# Verslag klankbordgroep Project Gent Sint-Pieters, 11 maart 2020

**Agenda:** toekomstige mobiliteit in de stationsbuurt

#### 4.8. Tramtunnel met fotowand

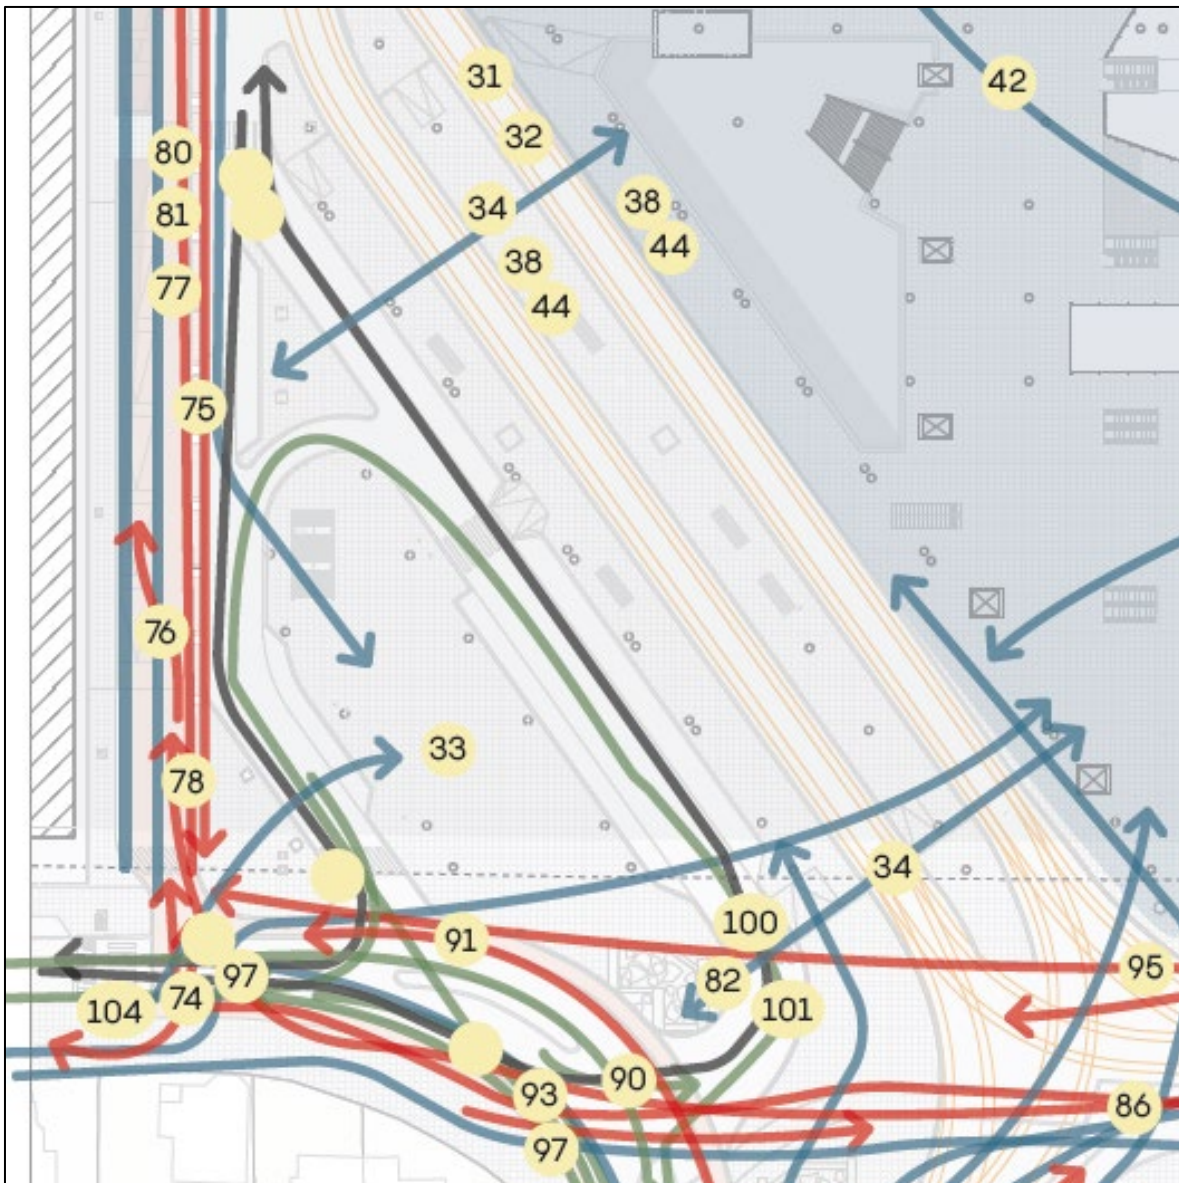
74. Fietsers die van uit de Sint-Denijslaan komen en de tunnel willen inrijden, komen in de ochtendspits in conflict met de massa fietsers die uit de tunnel richting Voskenslaan fietsen en die zij moeten dwarsen.

75. In de tunnel zelf is het fietspad te smal om in de spits tegen de richting van de hoofdstroom te fietsen, bijvoorbeeld als je 's morgens van zuid naar noord wil fietsen.

76. In de tunnel is de toegang tot de ondergrondse fietsenparking momenteel langs één zijde van het fietspad ingetekend. Dat betekent dat fietsers die 's ochtends door de tunnel van zuid naar noord willen fietsen, in conflict komen met de fietsers die vanuit het zuiden de fietsenparking willen inrijden. Suggestie om de toegang tot de fietsenparking tussen de twee rijrichtingen voor de fietsers te bouwen (dus fietspad – toegang – fietspad). Dit moet verder worden onderzocht.

77. Vraag om een afscheiding ('reling') tussen voetgangers en fietsers te voorzien in de tunnel.
78. De doorgang voor fietsers en voetgangers in de tunnel is veel te smal voor de stromen die hij zal moeten verwerken. Dit zou breder moeten. Bovendien staan daar palen voor de tram die de bewegingsruimte van fietsers en voetgangers beperken.

79. Het kruispunt van het fietspad onder het VAC en dat van de K. Fabiolalaan is te haaks als verknoping van 2 belangrijke fietsstromen. Dit is bijna dagelijks een probleempunt. Fietsers zoeken dan ook alternatieve routes, bijvoorbeeld de route over de campus van de Hogeschool en door de Timichegtunnel.

#### 4.9. K. Mathildeplein – Sint-Denijslaan (deel tussen station en Kortrijksesteenweg)

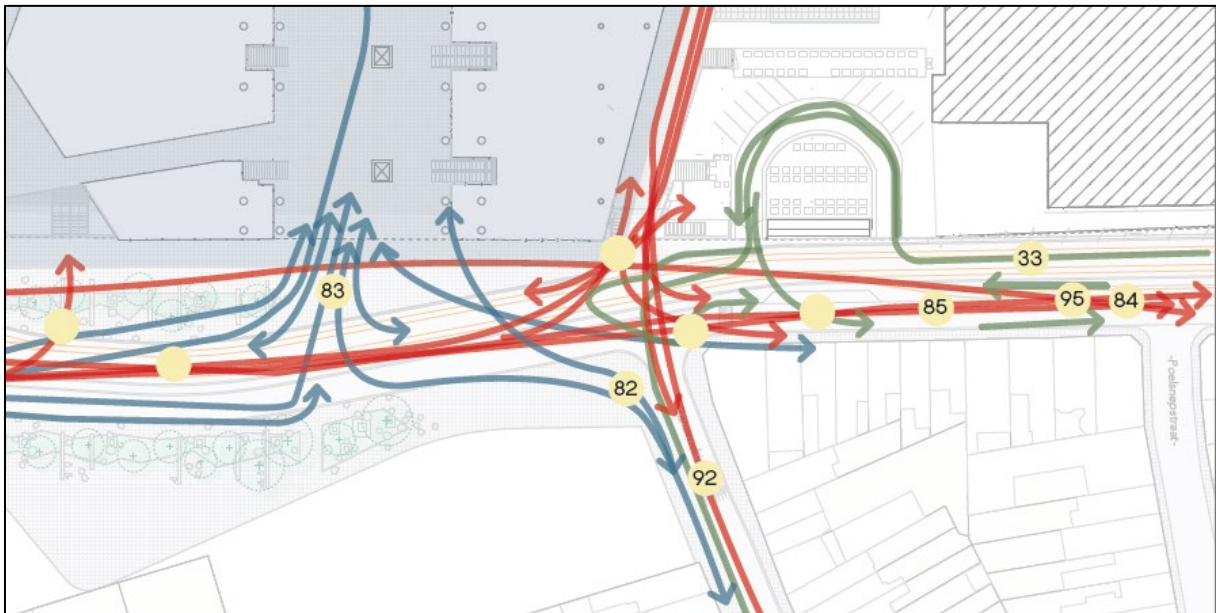
82. De huidige zuidelijke hoofdtoegang van het station zal aan belang inboeten in de toekomst.

83. Als je in de toekomst langs de zuidzijde het station uitkomt, zal er een afscherming nodig zijn om slechtziende personen te beschermen voor de tram.

84. De beleving van het station en het S-gebouw zou niet over het K. Mathildeplein mogen gebeuren. Suggestie: organiseer de beleving over de tramsporen via de Sint-Denijslaan (deel tussen station en Kortrijksesteenweg).
85. De fietsstraat in de Sint-Denijslaan werkt nu omdat er quasi geen autoverkeer is.

#### 4.10. K&R en as Voskenslaan - Sint-Denijslaan (deel tussen station en Timichegtunnel)

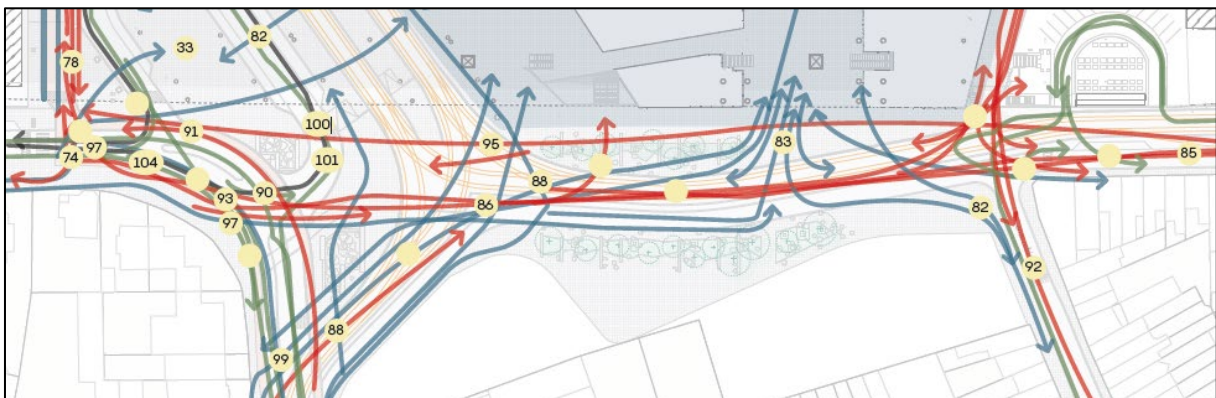
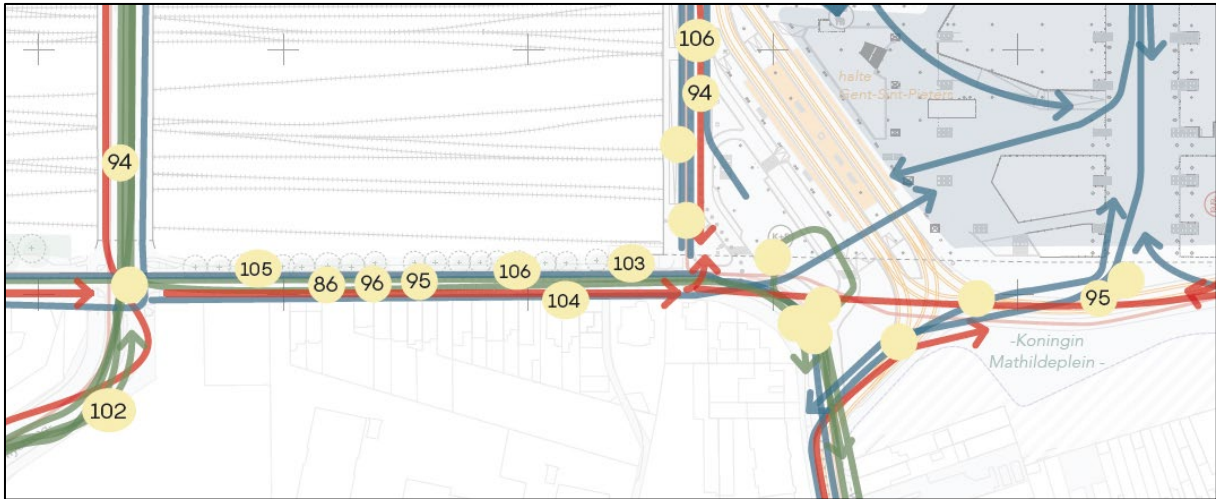
86. Er moet een doorgaand fietspad van de Sint-Denijslaan oost (vanaf de Kortrijksesteenweg) naar de Sint-Denijslaan west (minstens tot aan de Timichegtunnel) komen. Daarom wordt de hoek Voskenslaan/Sint-Denijslaan best geïntegreerd in het plein

87. Men vraagt zich af of het principe van 'shared space' aan het einde van de Voskenslaan kan werken. In den Haag heeft men dit geprobeerd, maar dit heeft geleid tot nog meer verwarring. Er zijn te veel functies op deze plek om er een 'shared space' van te maken.

93. Er zijn veel mensen die de noord-zuid beweging moeten maken, wat aanleiding kan geven tot problemen:
- bij het kruisen van de oost-westroute voor fietsers;

94. Men uit geen voorkeur voor de Timichegtunnel of de tunnel met fotowand als noord-zuid doorsteek voor fietsers.
95. De Timichegtunnel vormt een alternatieve noord-zuidverbinding voor de tunnel met fotowand, maar dan moet men de fietsstraat in de Sint-Denijslaan doortrekken van de Kortrijksesteenweg tot aan de Timichegtunnel. In dat deel van de Sint-Denijslaan is voorlopig nog veel busverkeer (vooral van de flexi-bussen, postbus, ...) wat niet compatibel lijkt met een fietsstraat.

96. In het deel van de Sint-Denijslaan tussen de Voskenslaan en de Timichegtunnel is er op vandaag geen probleem. Vraag om ervoor te zorgen dat dit in de toekomst ook niet het geval zal worden.

#### 4.11. Timichegtunnel en K. Paolaplein

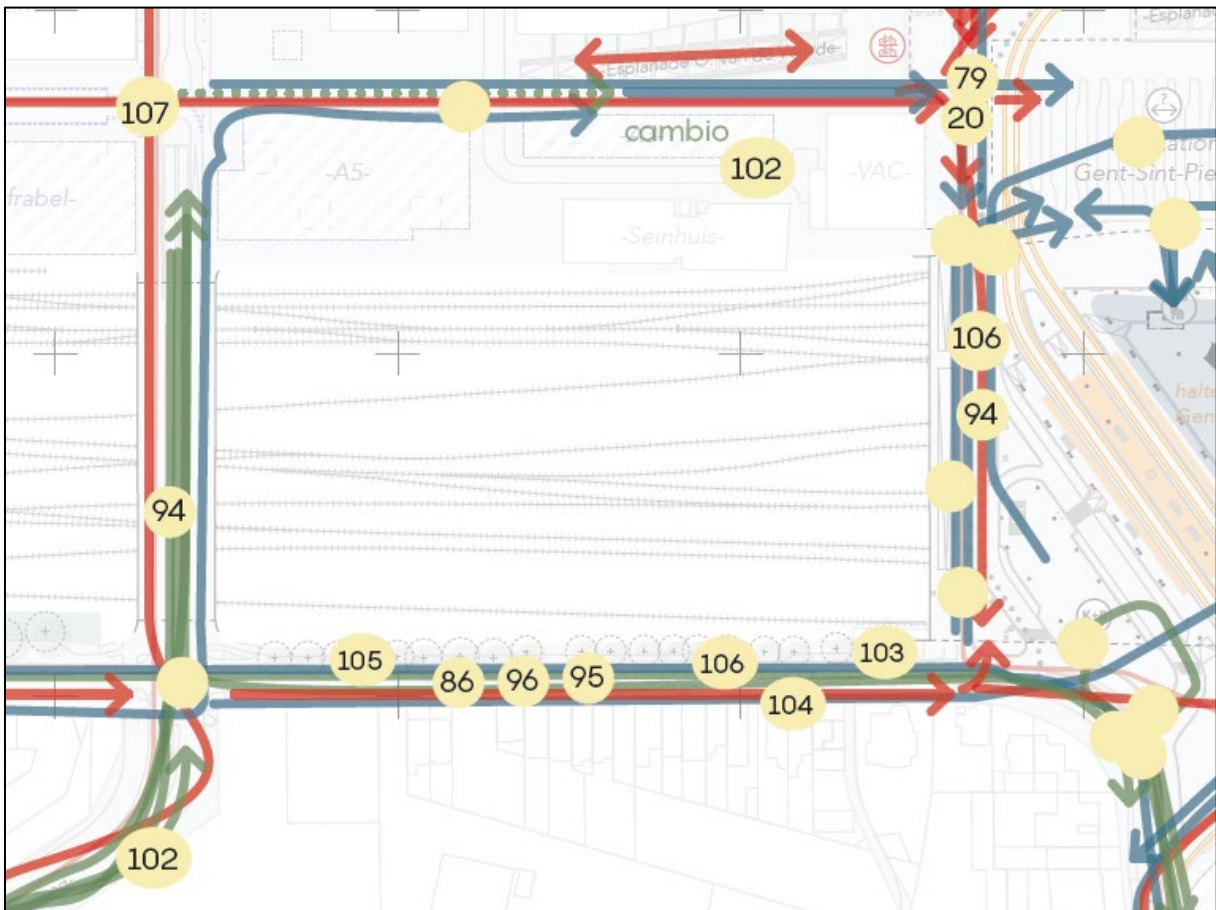
106. Fietsers die van de V. Vaerwyckweg/Sint-Denijslaan (deel tussen V. Vaerwyckweg en Duipuislaan) naar de noordelijke stationsomgeving fietsen (en omgekeerd), fietsen meestal niet via de Timichegtunnel, maar via de Sint-Denijslaan en de fototunnel. Allicht omdat de route via de Timichegtunnel niet in hun 'mental map' zit?

107. Ter hoogte van het K. Paolaplein zal de fietsroute van oost naar west, de fietsroute van noord naar zuid kruisen. Dit kruispunt moet goed worden ontworpen. Suggestie: vermijd rechte hoeken en voorzie voorsorteerstroken voor fietsers om te vermijden dat fietsers die wachten om te kunnen afslaan, rechtdoor fietsende fietsers hinderen.
